## Mémoire en réponse aux observations formulées lors de l'enquête publique – Mars 2021

# PROJET SOLAIRE Centrale Solaire La Croix Lattée

Commune de Neuvic-Entier, Département de la Haute-Vienne  
Région Nouvelle-Aquitaine

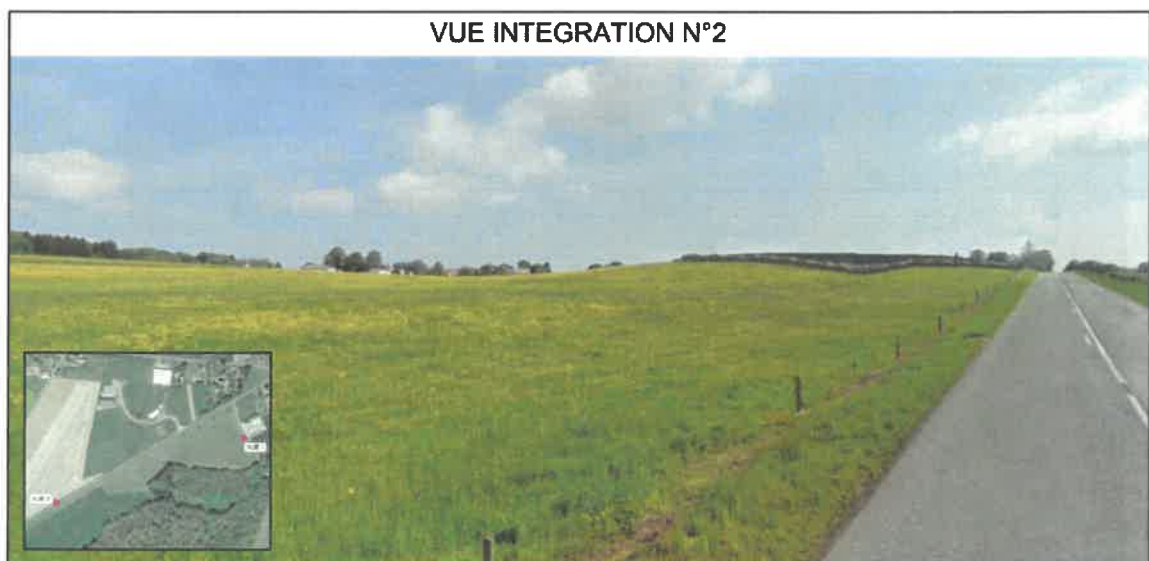
**Le respect des prescriptions par rapport au paysage : La prévision d'implantation de haies doit être suffisante afin de rendre le plus discret possible la vision sur les panneaux photovoltaïques ce qui ne semble pas**

**être le cas du côté de la RD15 et du côté nord pour les habitations. Est-il possible d'envisager une amélioration sur ce point ?**

Afin de compléter, vous retrouvez le plan ci-dessus. Une haie paysagère est prévue sur toute la zone ouest et sud-ouest du projet, notamment vis-à-vis de l'impact visuel depuis la RD15 et surtout depuis le Sud du site où l'impact visuel est le plus prononcé (voir ci-dessous figure 2).

Une amélioration peut être envisagée avec la plantation d'une haie arbustive sur l'ensemble du linéaire longeant la RD15.

Une haie paysagère est également prévue pour la plus petite partie du projet (au nord-est) qui est quand a-t-elle quasiment entièrement entourée de haies paysagères à créer ; ceci afin de limiter au maximum l'impact visuel pour les habitations présentes au nord du site.

Les haies paysagères créées, prévues déjà sur environ 495 mètres linéaires, feront à terme environ 2 mètres de hauteur afin de limiter l'impact visuel et se composeront d'essences locales. Tout comme le reste du site, elles seront entretenues régulièrement. Vous trouverez en page 149 de l'étude d'impact un détail sur cette mesure d'accompagnement :
